常用			 宁波奥德普电梯部件有限公司				
保留	核准 APPROVED	日期 DATE	2017.07.11	重量 WEIGHT	比例 SCALE	名称 TITLE	
	制图 DRAWN	周正07.11		1:2.5	导靴(XA)		
一次	设计 DESIGNED	舒佳乐07.11			图号		
	审核 CHECKED		共 2 张 第 2 张		DWGNO		版本 00

钢板Q235A/6.0			宁波奥德普电梯部件有限公司		
标记	处数	分 区	文件更改号	签 名	年、月、日				导靴座弯板		
设 计			标准化			阶段标记		重量			
校 对											OX029.1-1
审 核								0.93	4:5		
工 艺			批 准			共 1 张		第 1 张

80010424 OX-029Y免油导靴(镀彩锌) 10mm RAL7037灰色 中英文包装 杭州西奥 P3

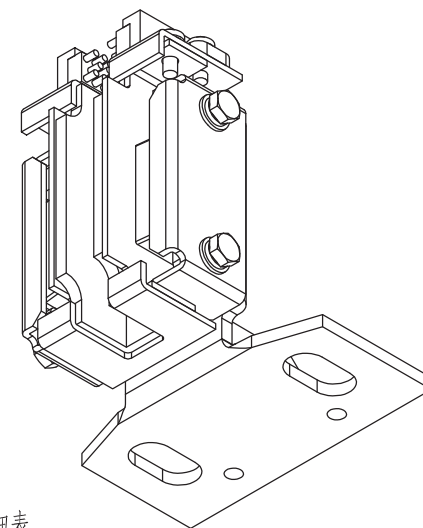
注意105需要更改
为115，原尺寸105
会与破坏直径8孔
